1.1 CONCEPTO TÉCNICO No.CT.	**CT-7773**
1.2 ÁREA:	Subdirección de Análisis de Riesgos y Efectos de Cambio Climático
1.3 COORDINACIÓN:	Estudios y Conceptos Técnicos
1.4 REFERENCIA CRUZADA RADICADO FOPAE:	2014ER14730
1.5 RESPUESTA OFICIAL No.	**RO-73673**

2.1 SOLICITANTE:	CARLOS GUILLERMO ROJAS BELTRAN
2.2 PROYECTO:	Calle 61 A Sur 15-39 Este
2.3 LOCALIDAD:	04. San Cristóbal
2.4 UPZ:	51. Los Libertadores
2.5 BARRIO O SECTOR CATASTRAL:	Barrio San Rafael Sur Oriental
2.6 DIRECCIÓN:	Calle 61 A Sur 15-39 Este
2.7 CHIP:	AAA0004YRYN (*)
2.8 MANZANA CATASTRAL:	21
2.9 PREDIO CATASTRAL:	04
2.10 ÁREA (Ha):	0.02778 (*)
2.11 FECHA DE VISITA:	Agosto 28 de 2014

Figura 1. *Localización general del proyecto ubicado en Calle 61 A sur 15-39 Este en el barrio San Rafael Sur Oriental de la localidad de San Cristóbal en el Plano Normativo de Amenaza por Remoción en Masa del POT (Decreto 190 de 2004), el cual se encuentra en amenaza MEDIA.*

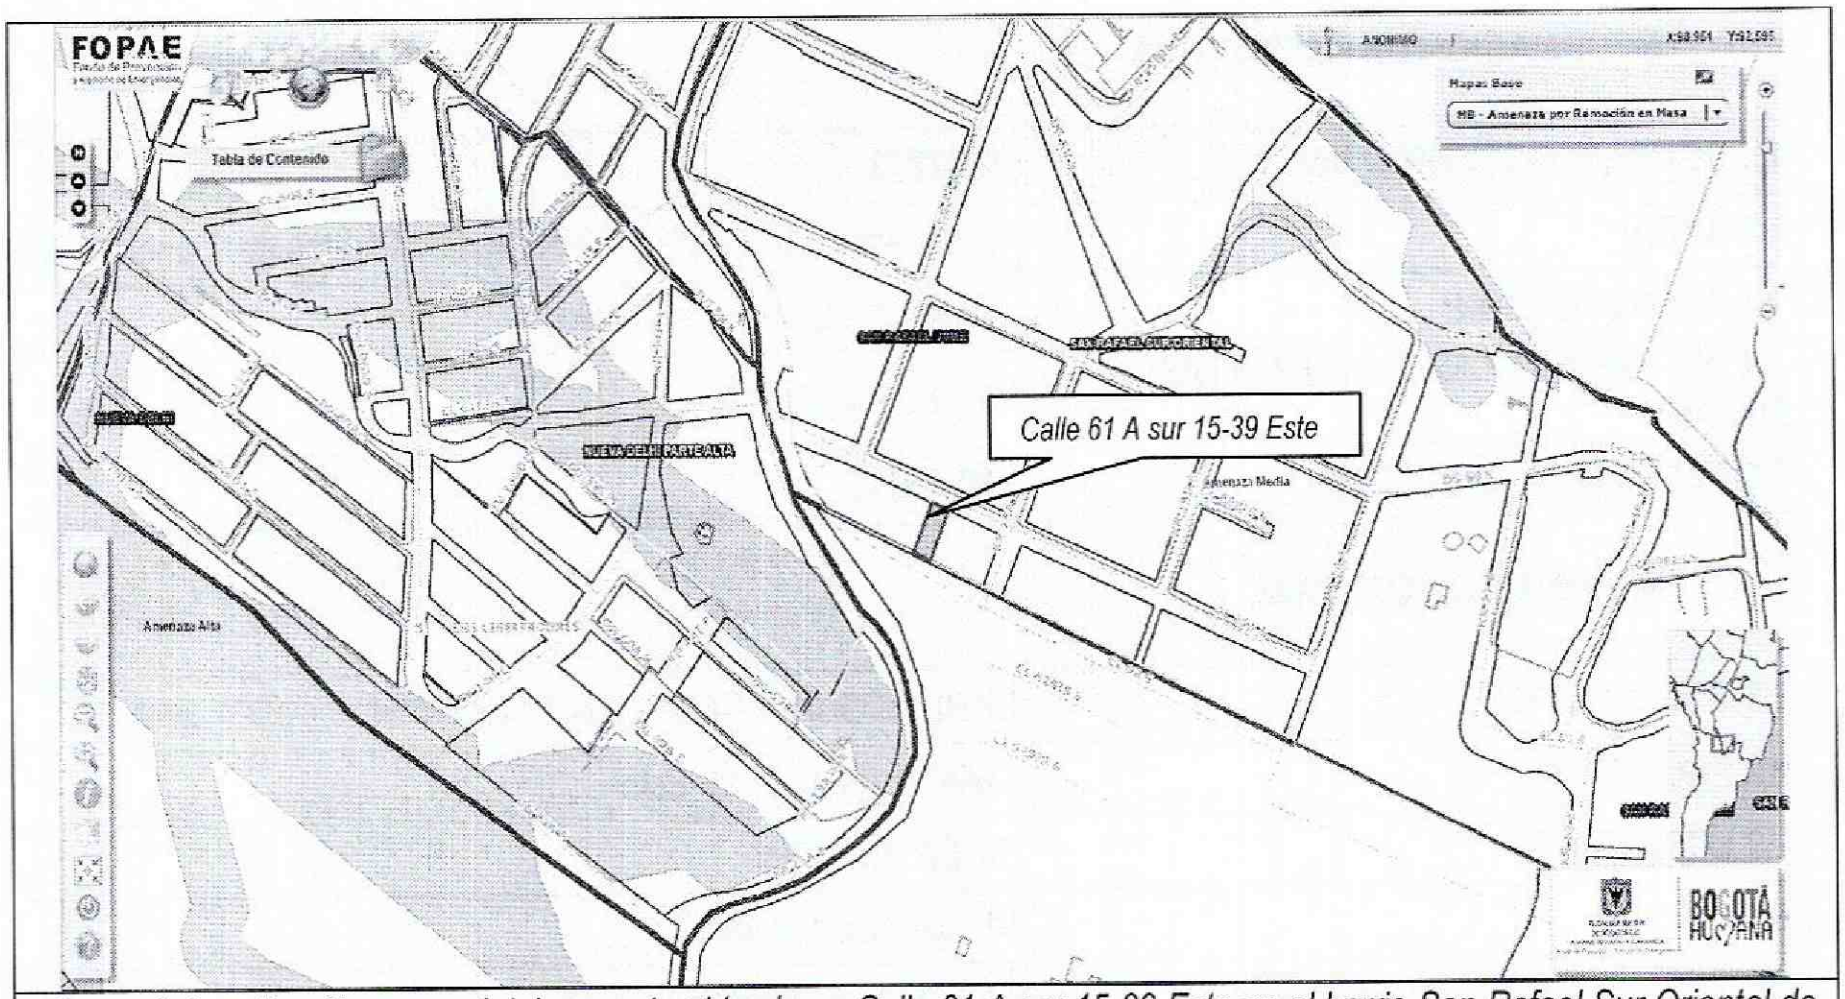
Conforme con el plano normativo de "Amenaza por Remoción en Masa" del Plan de Ordenamiento Territorial de Bogotá – POT, el sector del proyecto ubicado en la Calle 61 Sur No.15 A 39 Este de la Localidad de San Cristóbal, se encuentra en una zona de AMENAZA MEDIA por procesos de remoción en masa (Figura 1).
